Betreff: Stellungnahme Richtfunk: 8. Änd. Des FNP Schwäbisch Gmünd-Waldstetten (Neugärten 4. Erweiterung, Gemarkung Herlikofen) 2-60.1 Kle.

STELLUNGNAHME / 8. Änd. Des FNP Schwäbisch Gmünd-Waldstetten (Neugärten 4. Erweiterung, Gemarkung Herlikofen)

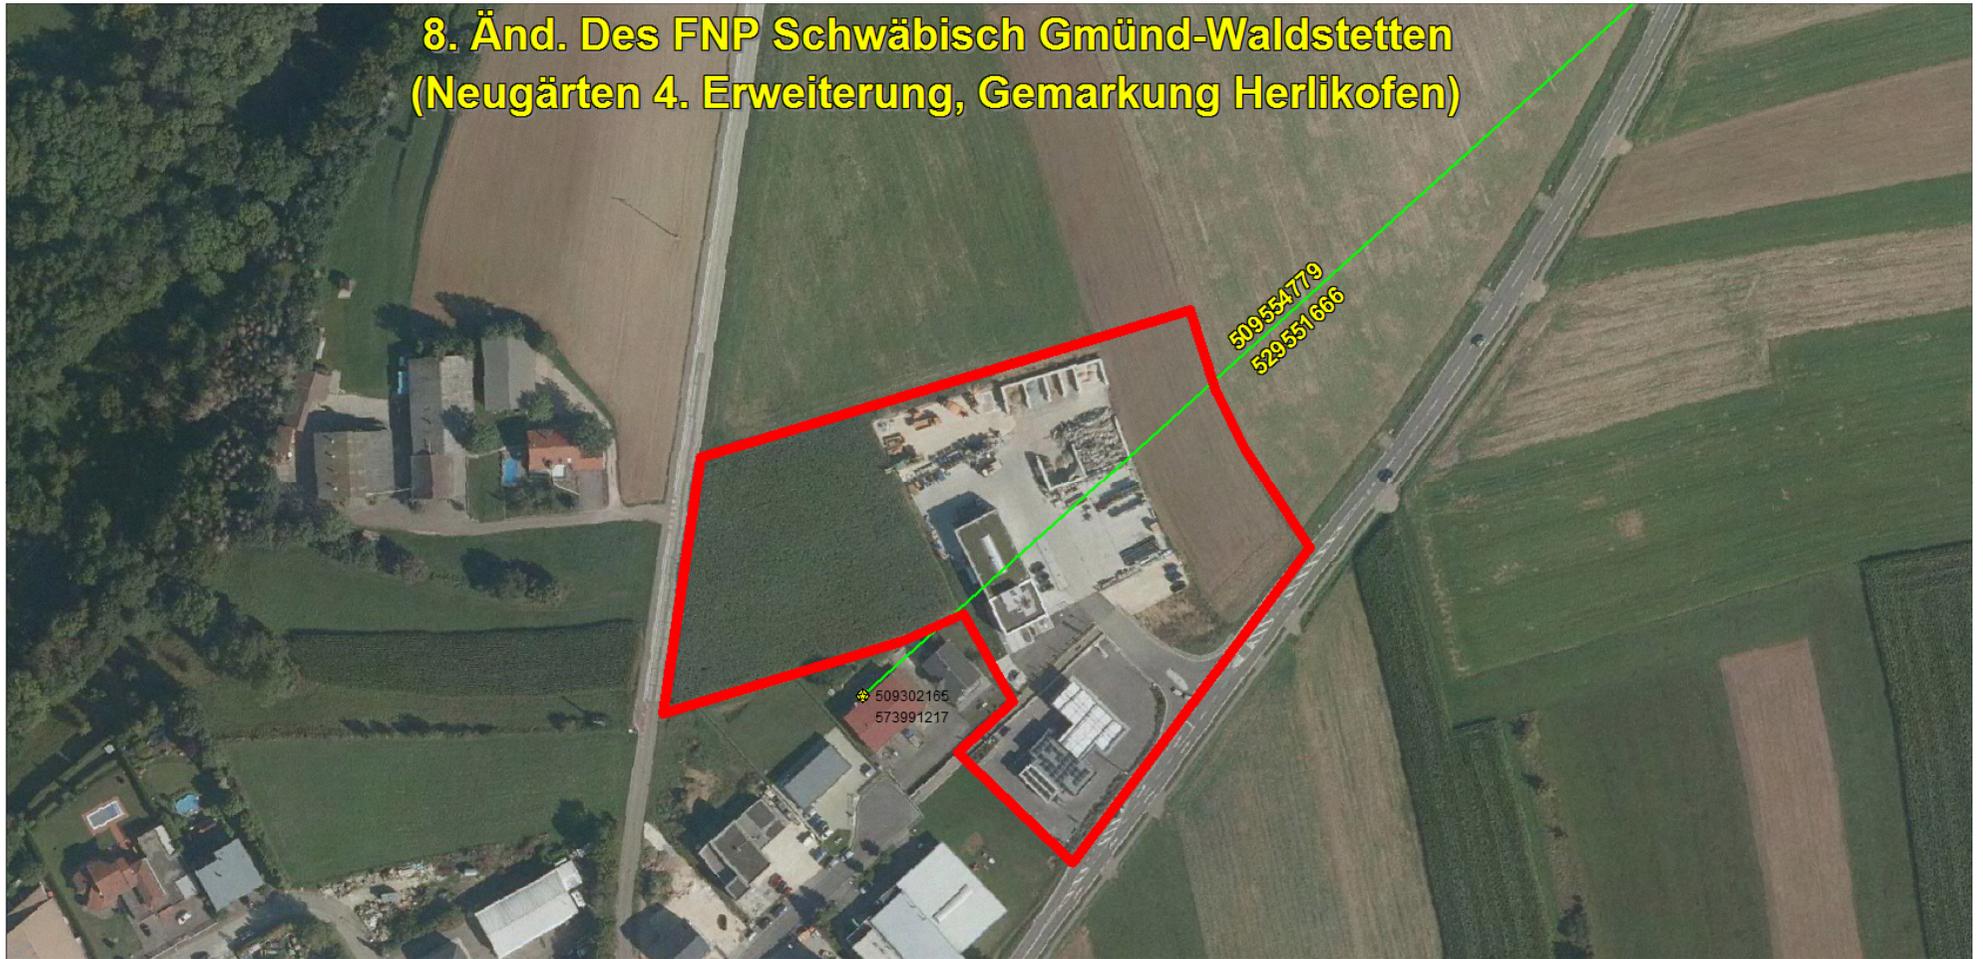
Die farbige Linie versteht sich als Punkt-zu-Punkt-Richtfunkverbindung der Telefónica Germany GmbH & Co. OHG. Das Plangebiet ist im Bild mit einer dicken roten Linie eingezeichnet.

Man kann sich diese Telekommunikationslinie als einen horizontal über der Landschaft verlaufenden Zylinder mit einem Durchmesser von rund 30-60m (einschließlich der Schutzbereiche) vorstellen (abhängig von verschiedenen Parametern). Bitte beachten Sie zur Veranschaulichung die beiliegende Skizze mit Einzeichnung des Trassenverlaufes. Alle geplanten Konstruktionen und notwendige Baukräne dürfen nicht in die Richtfunktrasse ragen.

Wir bitten um Berücksichtigung und Übernahme der o.g. Richtfunktrasse in die Vorplanung und in die zukünftige Bauleitplanung bzw. den zukünftigen Flächennutzungsplan. Innerhalb der Schutzbereiche (horizontal und vertikal) sind entsprechende Bauhöhenbeschränkungen festzusetzen, damit die raumbedeutsame Richtfunkstrecke nicht beeinträchtigt wird.

Es muss daher ein horizontaler Schutzkorridor zur Mittellinie der Richtfunkstrahlen von mindestens +/- 30 m und ein vertikaler Schutzabstand zur Mittellinie von mindestens +/-15m eingehalten werden.
